014

Technical Bulletin

PowerGrip®Kit K015432XS Fiat/Lancia 1.6 Benzin Motoren.

PowerGrip Kit K015432XS

Abb. 6 E

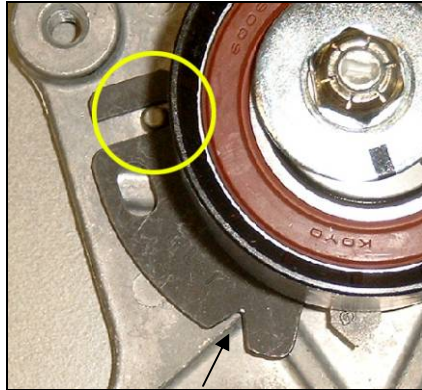
Die Spannrolle muss mit dem Ausschnitt an der Grundplatte über den Stift in der Halterung positioniert werden (Abb. 6 gelber Kreis). Nachdem Zahnriemen und Spannrolle gemäß Fahrzeugherstellervorschrift (siehe Anhang) gewechselt wurden und der Motor zwei Umdrehungen nach rechts gedreht wurde muss der Positionierungsanzeiger mittig in der Kerbe (E) der Grundplatte stehen (D). Zusätzlich ist zu kontrollieren ob die beiden schwarzen Markierungen (F) genau aufeinander ausgerichtet sind. Nur so ist sichergestellt, dass die Spannrolle richtig montiert wurde.
